改善箇所説明図

大型トラックにおいて、マフラーカバー（遮熱板）取付け金具の強度が不足しているため、走行時の振動により当該金具が破損し、マフラーカバー（遮熱板）が脱落するおそれがある。

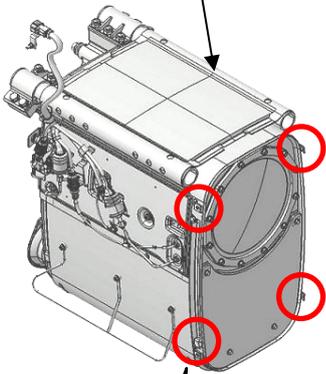
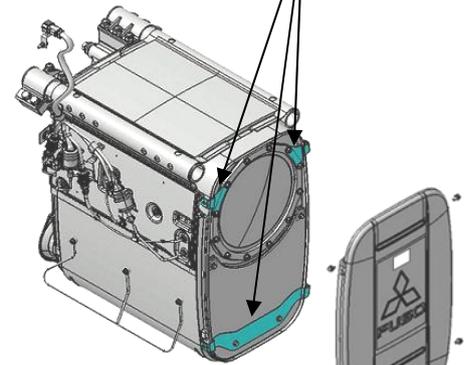
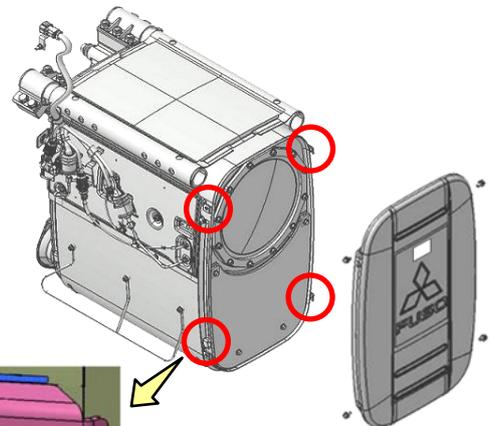
溶接部破損

《不具合品》
マフラーカバー(遮熱板)
取付け金具

基準不適合発生箇所

補強金具 装着状況

《対策品》
マフラーカバー(遮熱板)
取付け金具

全車両、マフラーカバー（遮熱板）取付け金具を点検し損傷が無い場合は、補強金具を追加する。また、マフラーカバー（遮熱板）取付け金具が損傷していた場合は、対策品のマフラーと交換する。
